**VERSLAG VAN EEN GELIJKVORMIGHEIDSONDERZOEK VOOR INGEBRUIKNAME EN/OF CONTROLEBEZOEK  
VAN EEN ELEKTRISCHE INSTALLATIE OP LAAGSPANNING EN ZEER LAGE SPANNING****Algemene gegevens**

Plaats van het onderzoek:	Edelweislaan 20 , 3080 VOSSEM				
Eigendom van:					
Opdrachtgever:	Vanderieck August, Holstheide 34, 3040 HULDENBERG				
Type lokalen:	Woning	DNB:	/	Tarief:	Dag
EAN-code installatie:	541 44	Nr. teller:	2166742	Index:	1021055 KWh
Installateur:	/				
BTW-nr.:	/	Of ID-kaartnr:	/	Uitgereikt te:	/ op /
Agent-bezoeker:	Jozef De Weerd				Datum onderzoek: 12/06/2019

Overeenkomstig de voorschriften van het Algemeen Reglement op de Elektrische Installaties (A.R.E.I.) - Interne procedure QPRO/ELE/001	
Type keuring:	Art. 276bis Verkoop van een wooneenheid
Bijkomende info:	/
Herkeuring op:	/
Bescherming tegen elektrische schokken bij onrechtstreekse aanraking: Art. 86 Huishoudelijke lokalen of plaatsen (net TT - voeding van de elektrische installatie via elektrische teller)

7.10 LIVING

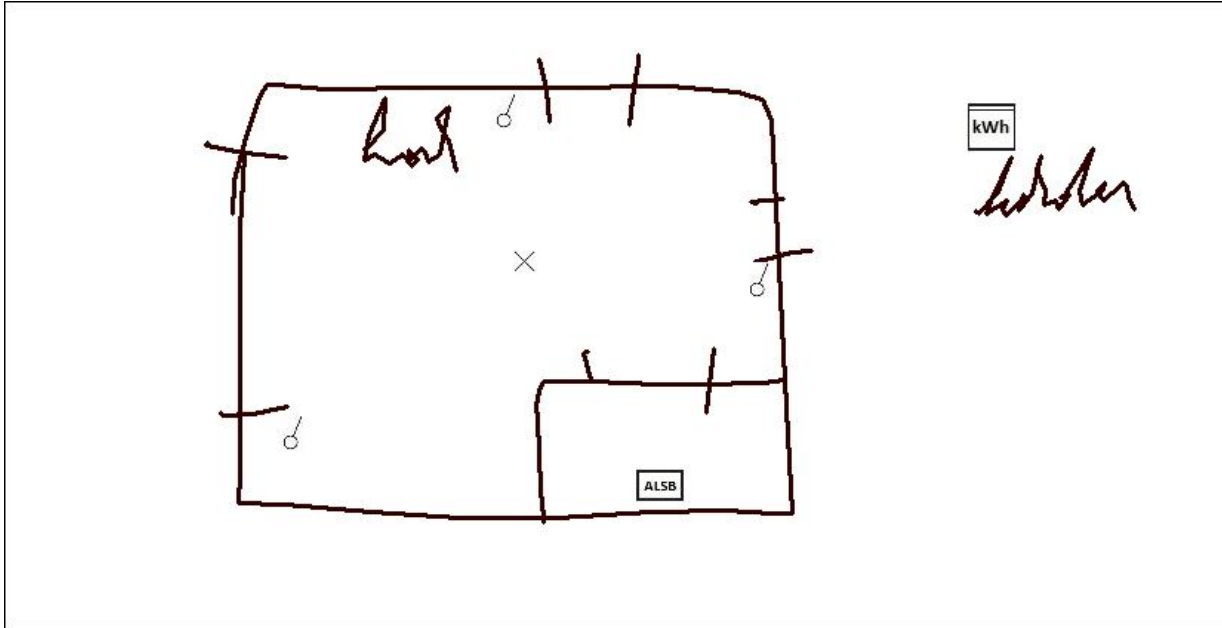
- 7.10A. : Geaarde stopcontacten met afgebroken/verwijderd beschermingscontact zijn niet conform het CEBEC-keurmerk. (art 5, 7)
